第3章 評価編

（既往改修箇所の評価）

第3章は、これまでに改修を行ってきた箇所について、川づくりの目標設定や河道計画等について、施工後の環境等を踏まえ、多自然川づくりの評価を行い、事例集としてとりまとめたものです。

池合橋下流の斜路

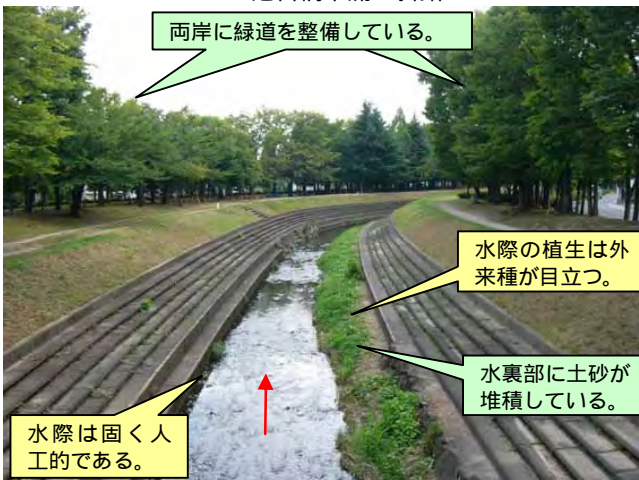
水生生物の移動が困難な斜路である。

- ・法線形状：直線的であり人工的な印象を受ける。法線形状に蛇行やふくらみを持たせるとともに、公園の中の緑道を管理用通路として併用する等の工夫により、公園と一体的な河川空間にすると良かった（写真〇）。
- ・河床幅：河床幅が狭い。法面の一部を2割勾配としているが、5分勾配の部分を増やし広い河床幅を確保すると、川の自然な流れが形成され易くなる。
- ・護岸形式：石積護岸・階段護岸等、利用や景観に配慮しているが、水裏部以外は、水際の植生回復が十分ではなく、水生生物の姿は見られない。水際は直線的で固い構造となっている。このため護岸を5分勾配として十分河床幅を確保したうえで、寄せ土・寄せ石を行う等、砂州の堆積を促すような工夫をはかることが望ましい（写真 、 、 ）。
- ・斜路：人工的な印象を与える。自然素材を使ったデザインを採用することが望ましい。平時の水量が少なく、水量に見合った構造を工夫すると良かった（写真 ）。

松原橋から下流

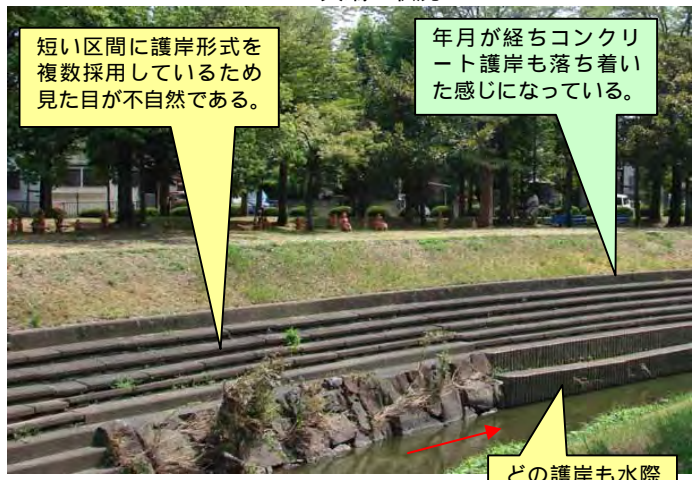
水際の植生は外来種が目立つ。

水裏部に土砂が堆積している。

水際は固く人工的である。

改善案

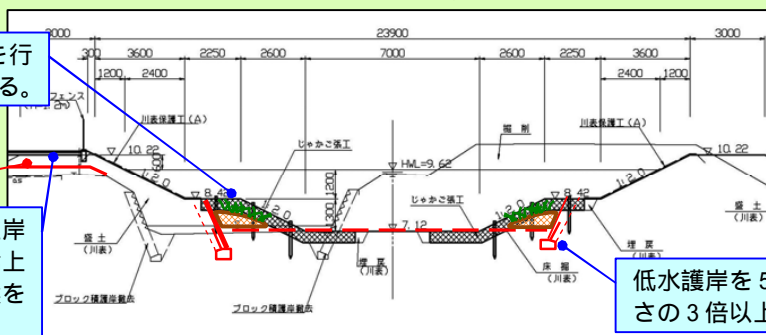
評価対象範囲においては、左岸一宮市道を計画高水位まで高上げし、既設護岸を利用する案を検討すべきであった。

護岸前面に寄せ土や寄せ石を行い、水際の植生回復に配慮する。

低水護岸を5分勾配にする等、川の深さの3倍以上の河床幅を確保する。

護岸を5分構造として河床幅を広く確保する案
